バンダー使用レポート

2007/12/18 上杉健太朗

図5. 赤い口の所を切り落とすと、 α 軸にネジを付けたまま、リング側からホール側にスライドインさせられる。二点だけでも引っかけられると、作業性は格段に上がるはず。ずいぶん前に RA16A-W にしてもらった改造と同じ。

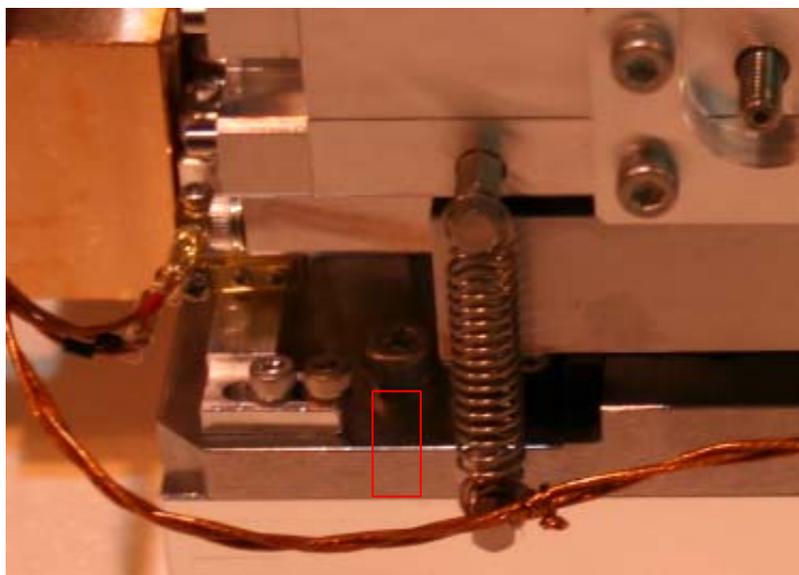
a. 取り付け安さの改善

図6. ベンダーをもとの平板結晶に戻した。この時は、結晶ホルダーの枠に銅板がくっついている。 α 軸などに散乱光がいかないようになっている。ここまできっちりした物ではなくとも、ドリフトを抑えるために、多少の遮蔽は必要だろう。

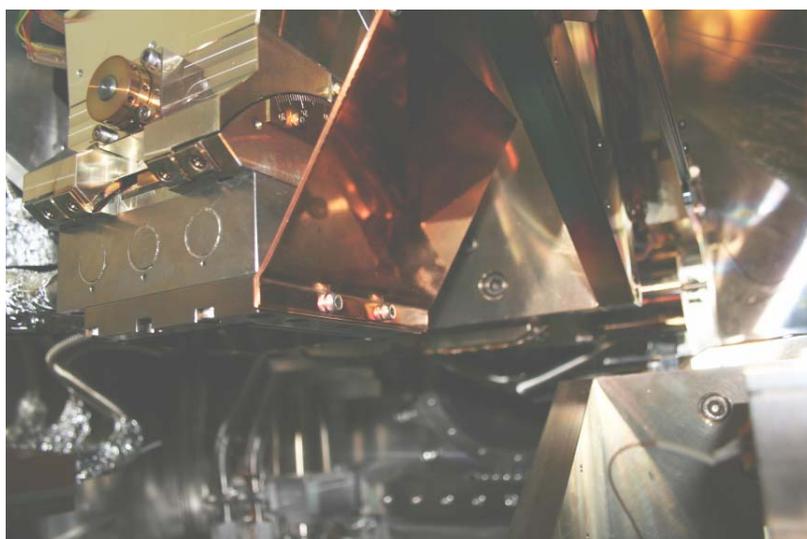
b. シールド取り付け方法の検討
